Rapport de l'Inspection des installations classées

Visite d'inspection du 02/03/2023

Communauté de Communes du Pays de Saint-Fulgent - Les Essarts

Références : D23.0111

N° 4 : Stockage des huiles

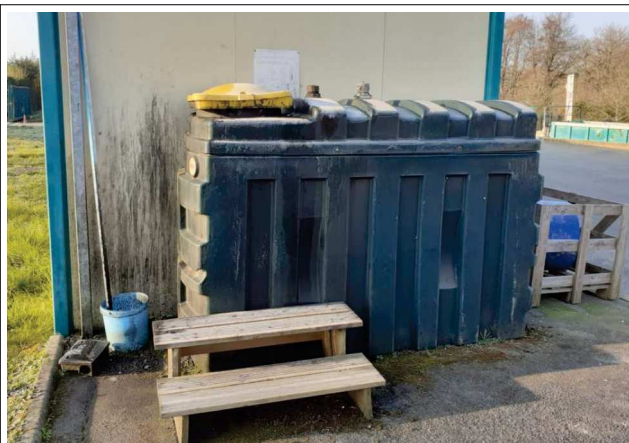
Constats : L'inspection a pu constater que :

- la borne de collecte des huiles végétales est installée sur rétention étanche, à l'abri des intempéries.

- la borne de collecte des huiles minérales n'est pas installée à l'abri des intempéries. Elle est toutefois équipée d'une rétention étanche (double parois) et d'un couvercle permettant d'éviter en cas d'intempéries que la pluie fasse déborder son contenu.

L'exploitant devra mettre la borne de collecte des huiles minérales à l'abri des intempéries. L'inspection demande à l'exploitant d'informer cette dernière lorsque ces travaux auront été réalisés.
